Bedarfsermittlung 2017-2030

Offshore-Netzentwicklungsplan

Bundesnetzagentur

wegen der Bestätigung des Offshore-Netzentwicklungsplans 2017-2030 gem. § 17c Abs. 1 Satz 2 in
Verbindung mit § 12c Abs. 4 Satz 1 EnWG

Abbildung 8: Darstellung des Anbindungssystems NOR-3-2

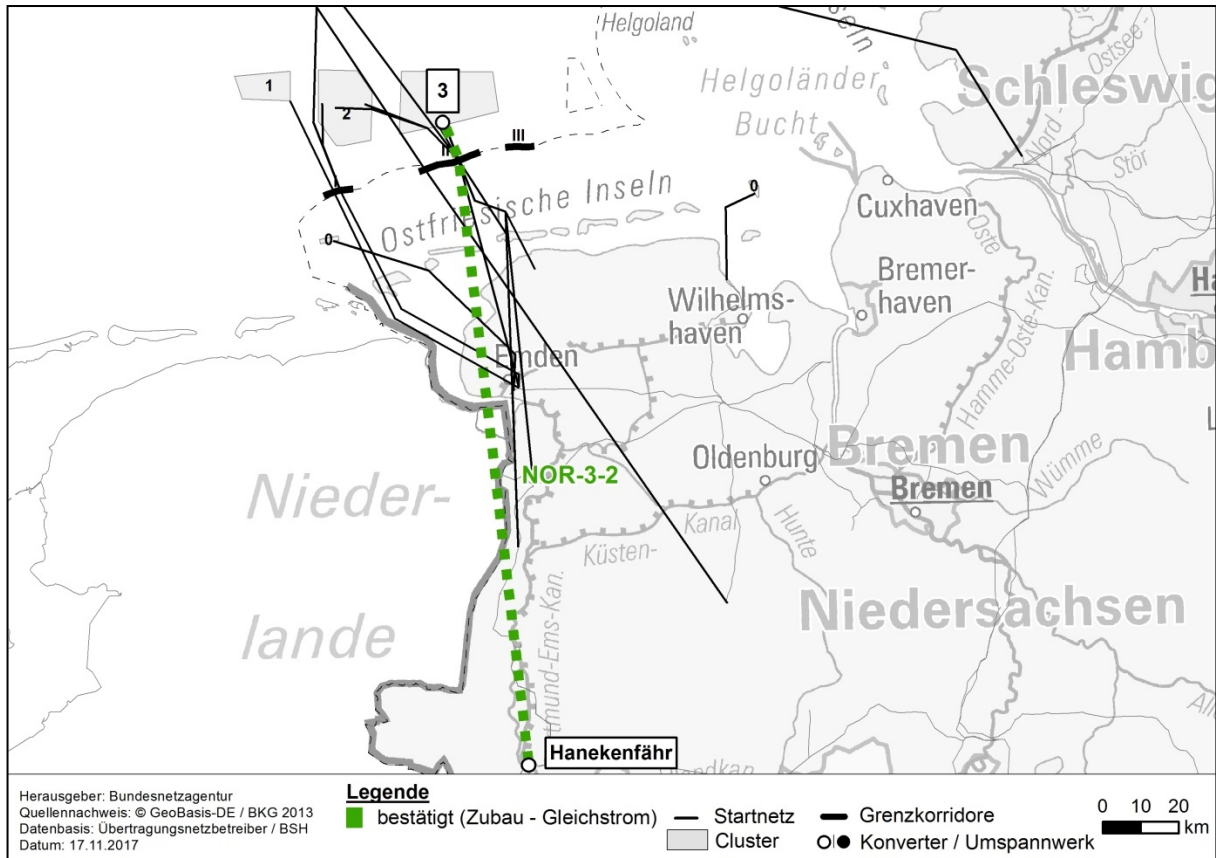
Als Netzverknüpfungspunkt ist Hanekenfähr vorzusehen, dessen Verfügbarkeit ab 2023 geplant ist (vgl. oben Punkt B.7.1). Die Netzanbindung soll in Übereinstimmung mit dem BFO-N mittels HGÜ-Technik erfolgen.

Die Bestätigung und Beauftragung des Anbindungssystems NOR-3-2 stehen unter dem Vorbehalt der erneuten Bestätigung im Rahmen des NEP 2019-2030 unter Zugrundlegung der Festlegungen des Flächenentwicklungsplans nach § 12c Abs. 4 Satz 1 EnWG in Verbindung mit § 12b Abs. 1 Satz 4 Nr. 7 EnWG.

Abbildung 9: Darstellung des Anbindungssystems NOR-5-2

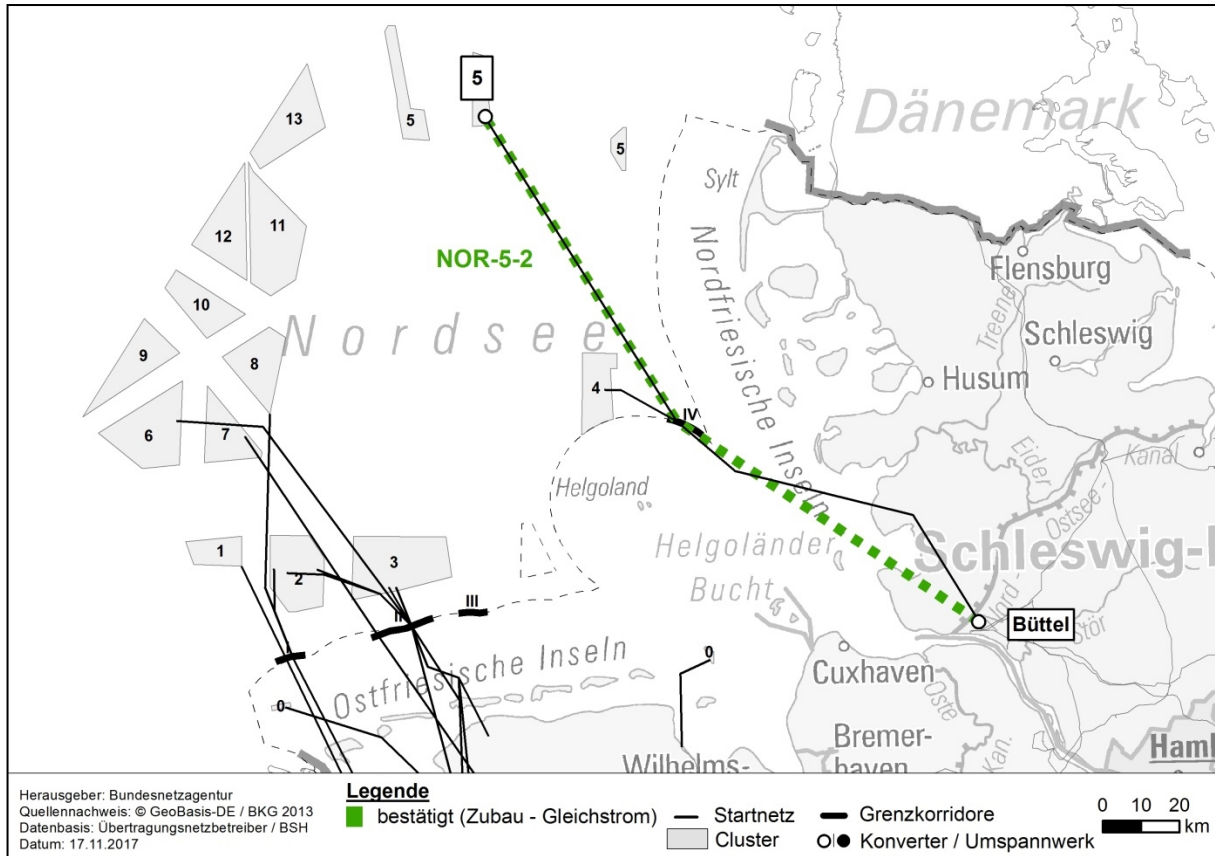
Das Anbindungssystem NOR-5-2 wird mit einer Übertragungskapazität realisiert, die der bezuschlagten Gebotsmenge gem. § 34 Abs. 1 Nr. 2 lit. b WindSeeG entspricht, jedoch nicht mit mehr als 900 MW Übertragungskapazität.

Ein Konsultationsteilnehmer fordert für den Fall der fehlenden Bezuschlagung eines Windparks in Cluster 5 Nordsee im Rahmen des Übergangssystems eine Verschiebung oder Streichung des Anbindungssystems NOR-5-2. Zwei andere Konsultationsteilnehmer fordern demgegenüber für diesen Fall die geplante Fertigstellung von NOR-5-2 im Jahr 2026, um die anhand der Kriterien eruierte Reihenfolge beizubehalten und gleichzeitig im Zielsystem Flächen für die Stromerzeugung in kosteneffizient, wirtschaftlich verwertbarer Größenordnung zur Ausschreibung stellen zu können, bzw. da diese Netzanschlusskapazität bereits im Zubaunetz 2025 allokiert und einkalkuliert wurde, um das Ausbauziel von 15 GW bis 2030 zu erreichen.

Die Bestätigung und Beauftragung des Anbindungssystems NOR-5-2 stehen unter dem Vorbehalt der erneuten Bestätigung im Rahmen des NEP 2019-2030 auf der Grundlage des Flächenentwicklungsplans nach § 12c Abs. 4 Satz 1 EnWG in Verbindung mit § 12b Abs. 1 Satz 4 Nr. 7 EnWG, es sei denn mindestens ein bestehendes Windparkprojekt, das durch das Anbindungssystem NOR-5-2 erschlossen wird, wurde im Rahmen einer der beiden Gebotstermine nach § 26 Abs. 1 WindSeeG ein Zuschlag erteilt. Dies führt auch nicht zu einer Vorfestlegung hinsichtlich der Vorgabe des Umfangs und der Reihenfolge der Flächen, die zur Ausschreibung kommen sollen, durch den FEP. Falls es des Anbindungssystems NOR-5-2 mangels Zuschlags nicht bis zum Jahr 2025 bedarf, müsste der Bedarf und die zeitliche Reihung sämtlicher nach 2025 erforderlicher Anbindungssysteme – und nicht nur der des Anbindungssystems NOR-5-2 – erneut unter Zugrundlegung der Festlegungen des FEP geprüft werden.

Sollte sich nach dem zweiten Gebotstermin im Rahmen der Erstellung des FEP herausstellen, dass – trotz Bezuschlagung eines bestehenden Projektes – in Cluster 5 oder auch in einem anderen Clustern wie bspw. Cluster 13 ein noch bis zum Jahr 2030 zu erschließendes Erzeugungspotenzial besteht, das am wirtschaftlich sinnvollsten über NOR-5-2 zu erschließen ist, müsste die Höhe der Übertragungskapazität des Systems NOR-5-2 im Rahmen der Vergabe und Beauftragung der Anbindung durch den anbindungsverpflichteten Übertragungsnetzbetreiber im Jahr 2020 entsprechend angepasst werden (siehe oben, Punkt B.4.3). Auch insoweit kann der O-NEP 2017-2030 keine Vorfestlegung treffen, ob und wann ggf. im Übergangssystem nicht bezuschlagte Flächen in Cluster 5 voruntersucht und im Zielmodell zur Ausschreibung gebracht werden.

Abbildung 10: Darstellung des Anbindungssystems NOR-6-3

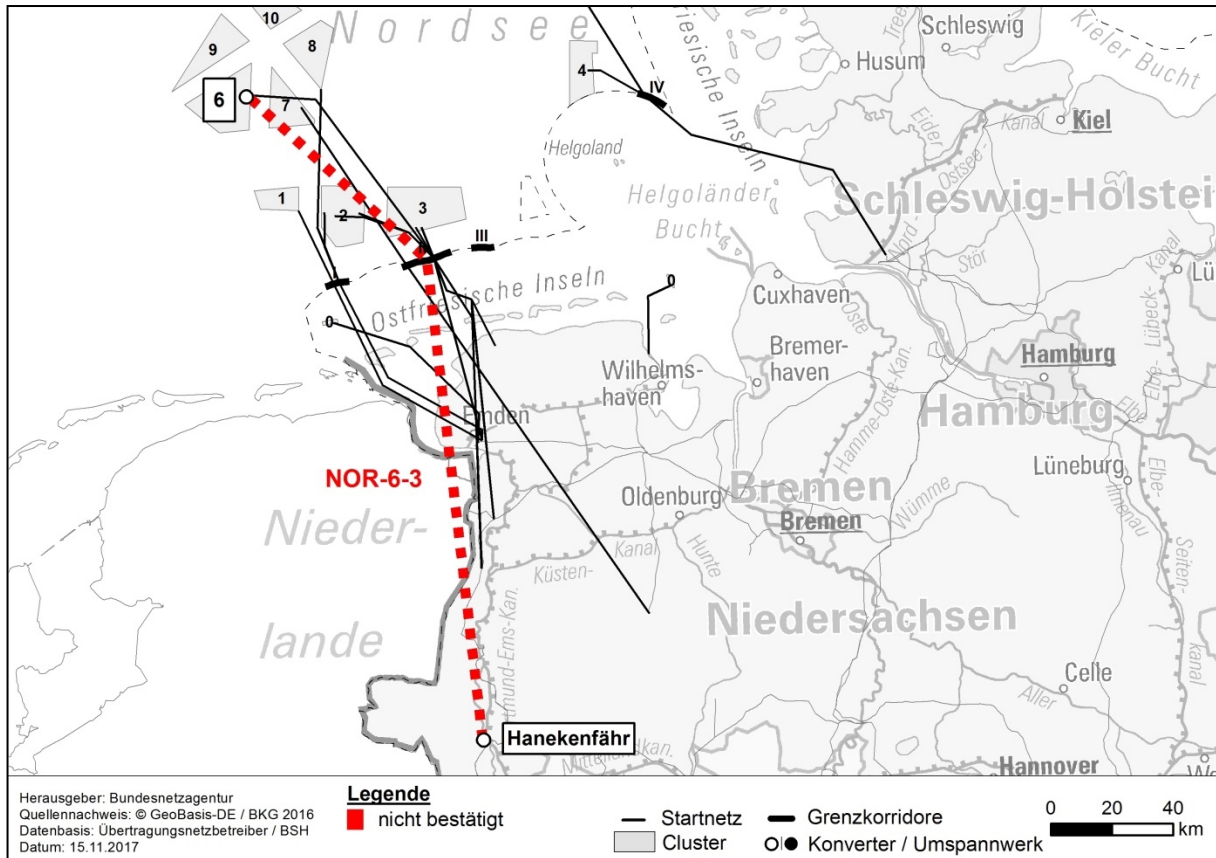
Das Anbindungssystem NOR-6-3 wird nicht bestätigt.

Das Anbindungssystem NOR-6-3 ist im Rahmen des O-NEP 2017-2030 nicht bestätigungsfähig. Je nach Größe des Potenzials der Cluster 6 und 7 kann der Bedarf für das Anbindungssystem vollständig entfallen, wenn das restliche Potenzial der beiden Cluster durch das Anbindungssystem NOR-7-2 in Kombination mit einem clusterübergreifenden Anschluss zwischen Cluster 6 und 7 erschlossen werden kann (vgl. oben, Punkt B.8.).

Abbildung 11: Darstellung des Anbindungssystems NOR-7-2

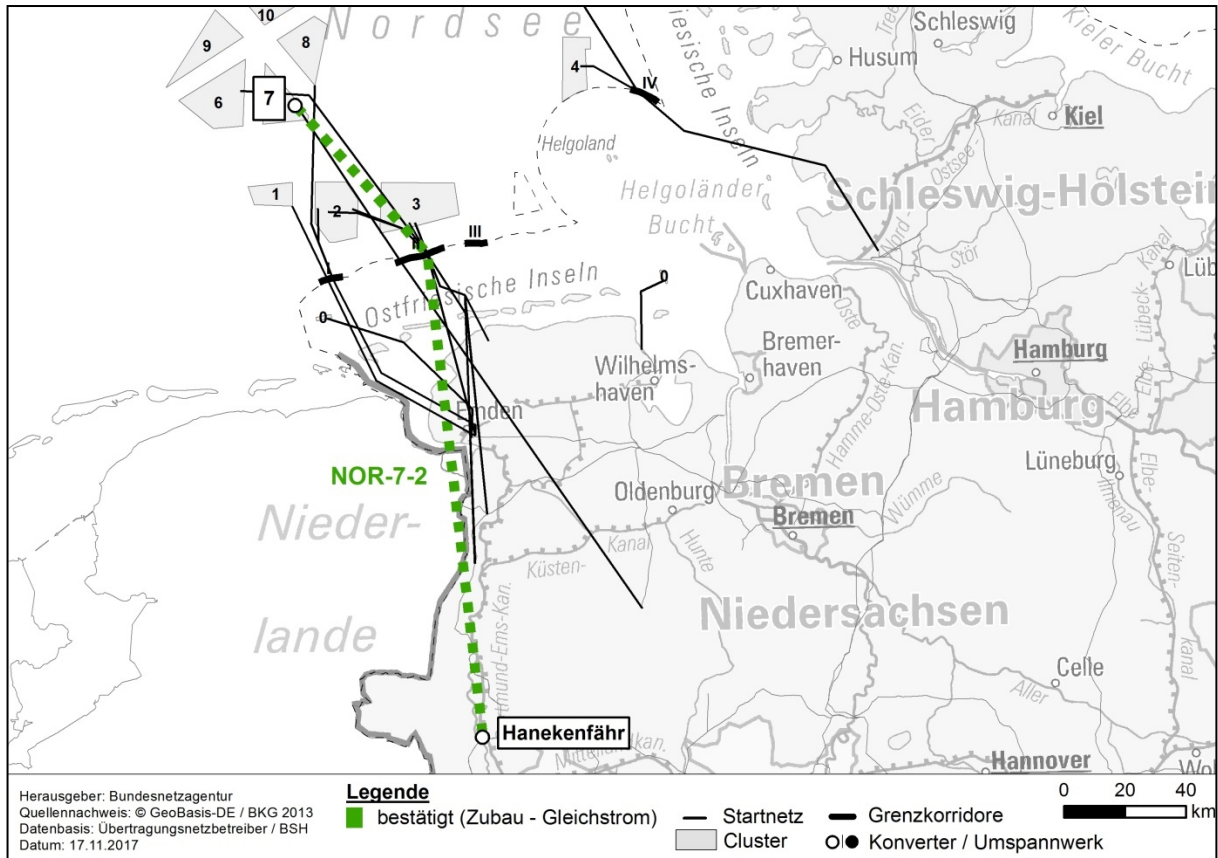
Als Netzverknüpfungspunkt ist Hanekenfähr vorzusehen, dessen Verfügbarkeit ab 2023 geplant ist (vgl. oben Punkt B.7.1). Die Netzanbindung soll in Übereinstimmung mit dem BFO-N mittels HGÜ-Technik erfolgen.

Die Bestätigung und Beauftragung des Anbindungssystems NOR-7-2 stehen unter dem Vorbehalt der erneuten Bestätigung im Rahmen des NEP 2019-2030 unter Zugrundlegung der Festlegungen des Flächenentwicklungsplans nach § 12c Abs. 4 Satz 1 EnWG in Verbindung mit § 12b Abs. 1 Satz 4 Nr. 7 EnWG.
